第 114 回連絡協議会／合同協議会 議事録 (豊洲 5 丁目連絡協議会・豊洲五丁目地区開発協議会)		承認	検印	起票
日時	平成 29 年 3 月 11 日 (土曜日) 15:00～ 18:00 於：メトロコープ第二豊洲 集会室			03/22 小山
出席	※敬称略 <パークホームズ豊洲ザレジデンス> 三井不動産レジデンシャル(株)：野田 みらい建設工業(株)：小野 アートコーポレーション(株)：八子 三井不動産レジデンシャルサービス(株)：木村 <東雲水門工事> 東洋建設(株)：西 <晴海通り歩道整備工事> (株)佐藤渡辺：西村 第五建設：疋田、三上 <豊洲 5 丁目連絡協議会> メトロ 1： メトロ 2：内田 グランアルト豊洲： 比舗理事長、中村副理事長 都営：大坂会長 オーベル：寺川専務理事 シエル： <役員> 池田副会長、渡辺会計、加藤監事、小山 <傍聴> NPO コミュニティー・クラブ：浅利、田口 (計 19 名)	記録	小山 ※本議事録は関係の皆様への校正を 頂いております。	
議題	1 地域開発関係、他 2 地域活動関係 3 協議会運営関係			
資料	「パークホームズ豊洲ザレジデンス車両配置・搬入経路予定図」「パークホームズ豊洲ザレジデンスの駐車場出入口の危険性について」「平成 27 年度東雲水門 (改良) 耐震補強工事月間工程表」「電線共同溝設置に伴う自歩道整備工事 計画工程表」「町会・自治会化に関する江東区からの資料 2017 版」「地域振興課訪問レポート」「豊洲五丁目町会設立ロードマップ」

※パークホームズ豊洲レジデンスの駐車場出入口の危険性について

2017/3/11

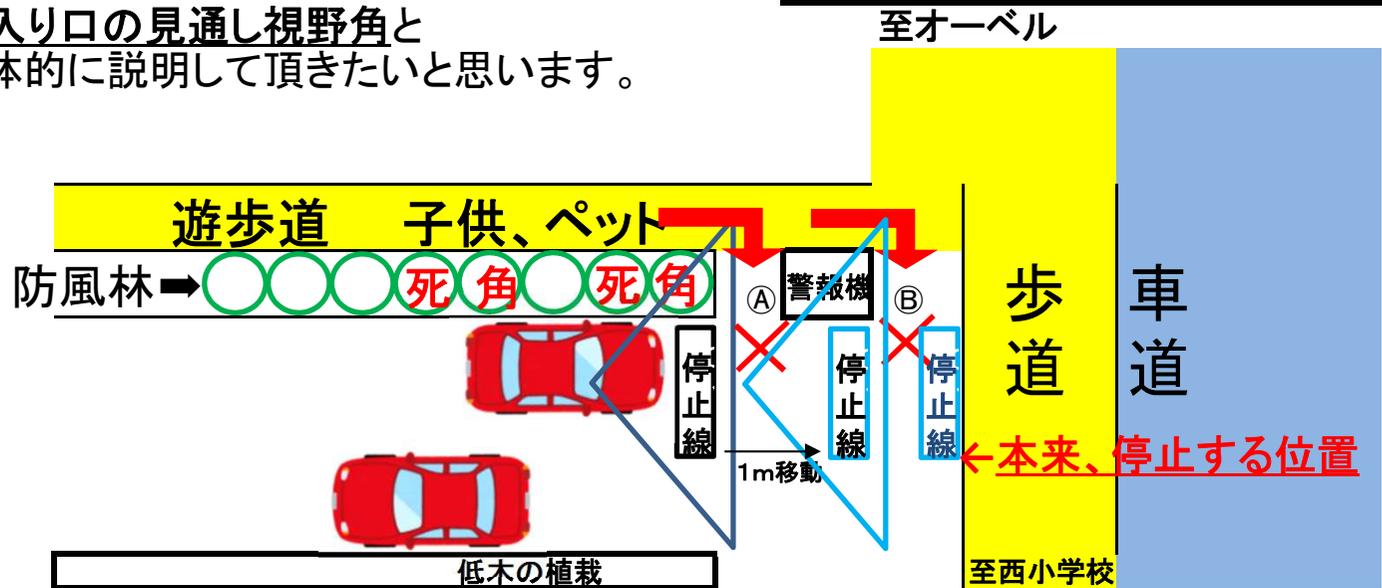
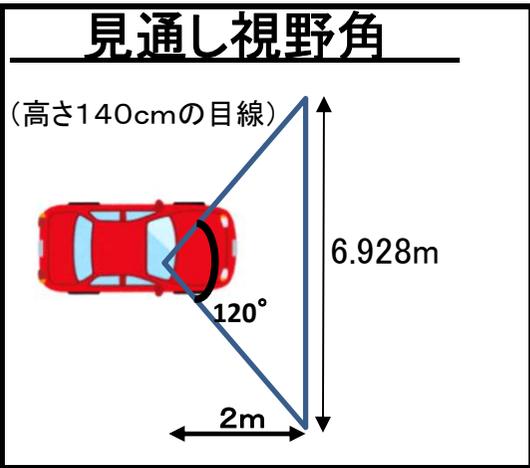
経緯
 * 2/9(木)オーベル理事会
 防風林の真横に停止線があり、運転手が左側の安全確認ができないので歩道手前から数本の防風林を低木にした方が良い。と提案。

問題点
 1. 遊歩道から子供やペットが、
 ①、②を抜け事故の危険性あり。
 2. 停止線を1mズラしても視野角は保てない。

要望
 1. 停止線は、本来停止する位置にする。
 2. 遊歩道の歩行者をいち早く察知する為に歩道手前の防風林数本を低木にする。
 3. ①、②の部分も低い柵で、すり抜けられないようにする事。
 要望に対して、対策を取らず事故が発生したら、三井不動産レジデンシャルさんにも責任があると思えます。

- ・ 本物件は総合設計制度ならびに建築確認等の条件を満たし検査完了を受けた建物である。現状から植栽の一部伐採等の変更はできない。
- ・ 上記前提の中で、対応できる可能な範囲で以下の施策を実施した。
停止線を約1メートル前方に移動し更なる視界向上をはかった。また、停止線を更に太くし、より強調した。
出庫灯と植栽の隙間にボラード等の工作物を設置した。
- ・ カーブミラーを設置する案もあったが、江東区土木部道路課より認められなかった。

- ・ 三井不動産レジデンシャルからの改善案に対して。詳細は上述のとおり。
 - 実際は1メートルに達していないし、1メートルでも視界が確保されていない。もっと前に出せないのか？
→変更の位置は歩道上空地（区の歩道から敷地内側に2mの範囲）の手前になる。歩道上空地部分には、停止線は引けない。
 - 出庫灯を右側に立てることはできないのか？問題となっている視界が確保されると思うが。
→出庫灯は音が出る機能もあり、出庫側に設けるのが一般的。（三井不動産レジデンシャルより後日次の報告：警察協議を出庫側で実施しており、出庫灯の位置は変更できないことをご報告いたします。）
 - 総合設計の条件がどうだかわからないが、みんなが危ないと感じていることにどうして真摯に対応できないのか？新しい住民さんだって困ることでしょう？

- ・ 三井不動産レジデンシャルは出庫灯の位置変更を検討、協議会はミラー設置について土木部に確認することとした。
 - 出庫灯位置については上述のとおり後日不可の報告あり
 - 土木部への確認：後日以下の主旨の回答をいただいた。
カーブミラー設置の場合は自分の敷地で対処することを事前に通知してある。
私有マンションからの車両出入りであり公共性もなく許可対象ではない。
- ・ 今回の2つの次案を通して、当協議会すなわち5丁目住民に対しての三井不動産レジデンシャルの対応は一企業のものとは思えない点が多々あった。本当に社の意思としてのものなのか確認する必要がある。
